**Avis délibéré de la Mission Régionale
d'Autorité environnementale Auvergne-Rhône-Alpes
relatif au projet de modification n°1 du plan local d'urbanisme
de la commune de Saint-Ours-les-Roches (Puy-de-Dôme)**

Avis n° 2018-ARA-AUPP-00497

Plan de l'OAP concernant le secteur du parc de Vulcania (Ult)

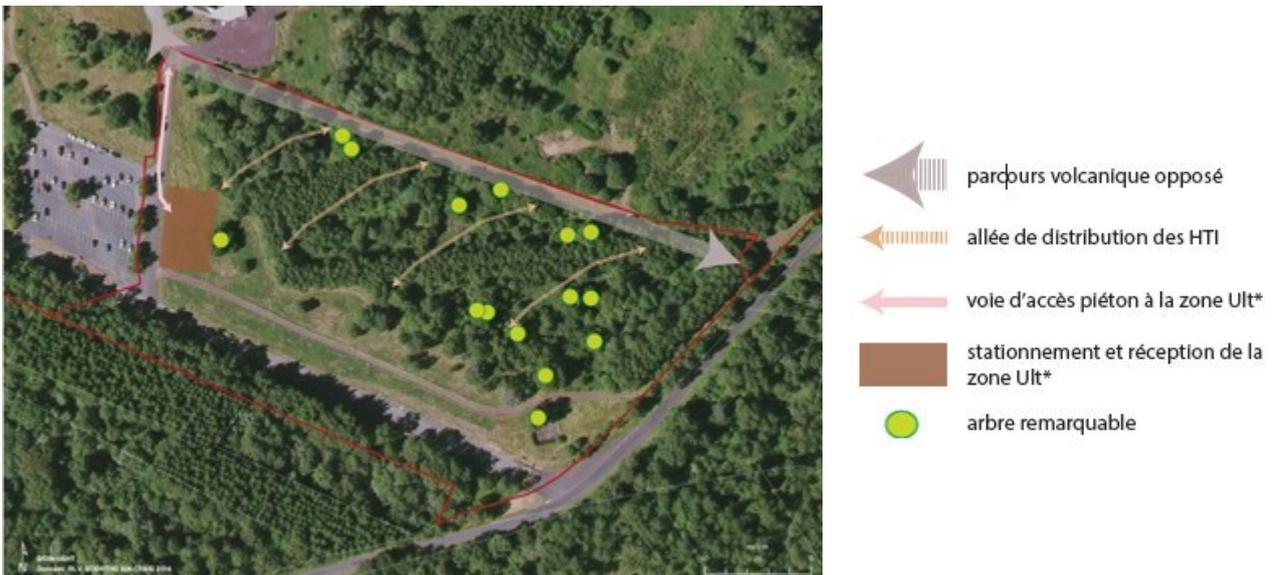
Cette intention n'est pas traduite de façon satisfaisante dans le règlement et dans l'OAP.

En termes de délimitation, la pertinence de la délimitation de ces continuités, au sein de l'OAP, au regard de la cartographie des habitats naturels produite dans l'état initial, n'est pas apparente.

Par ailleurs, les prescriptions s'appliquant à ces continuités écologiques et paysagères protégées détaillées dans le règlement (p.4 et 5) autorisent les travaux de défrichement en zone Ult (Vulcania) « *à la double condition que l'aménagement concerne un équipement de loisirs et son bâtiment fondé sur une superstructure surélevée de type rail (manège) et que le défrichement ne doit pas s'étendre à moins de 50 m de la limite nord du parc Vulcania matérialisée par une clôture* ». Cette disposition ne permet pas une prise en compte satisfaisante des enjeux de continuité écologique existant sur ce secteur.

De même, sont autorisés « *les travaux de défrichement pour la création de nouvelles poches de stationnement dans le parc Vulcania (zone Nlt) à la double condition que ces poches de stationnement soient créées dans le secteur de « continuités écologiques et paysagères boisées » le plus à l'est dans la zone Nlt (voir OAP) et que le défrichement laisse des îlots boisés dans ce secteur de « continuités écologiques et paysagères boisées » le plus à l'est dans la zone Nlt* » : les enjeux de continuité sont là aussi trop peu pris en compte.

Sur la base d'une analyse paysagère renforcée, l'Autorité environnementale recommande en particulier que des règles plus précises soient définies sur l'ensemble du secteur Ult, où des hauteurs de construction maximale importantes sont permises (16 m), et plus particulièrement sur les deux secteurs d'implantation où cette hauteur est rehaussée à 18 mètres afin de garantir une insertion paysagère exemplaire des constructions, non seulement en vision depuis la route départementale attenante (RD941), mais également depuis les puys alentours : puy des Gouttes et puy de Côme, en particulier.

L'Autorité environnementale recommande de réexaminer les dispositions prescriptives du projet de modification du PLU de façon à assurer la bonne prise en compte des enjeux liés aux milieux naturels.

D'autre part, la partie de l'OAP consacrée à la zone Ult* dédiée à l'hébergement touristique ne permet pas de s'assurer d'une prise en compte suffisante du paysage par l'aménagement. En particulier, la disposition visant à « *favoriser les vues vers les puys depuis les HTI (unités d'hébergement touristique individuel)* » (OAP, p.4) conduira nécessairement à une covisibilité entre les aménagements et les puys. **L'Autorité environnementale recommande ainsi de détailler les orientations permettant de s'assurer de la bonne insertion paysagère des unités d'hébergement prévues.**

Enfin, il est prévu d'aménager sur ce secteur, à proximité d'un parking existant d'environ 150 places, une aire de stationnement et de réception : dans le cas où cette aire de stationnement serait justifiée⁹, **l'Autorité environnementale recommande de préciser les règles d'implantation de cet aménagement potentiellement impactant en termes d'artificialisation des sols et d'insertion paysagère.**
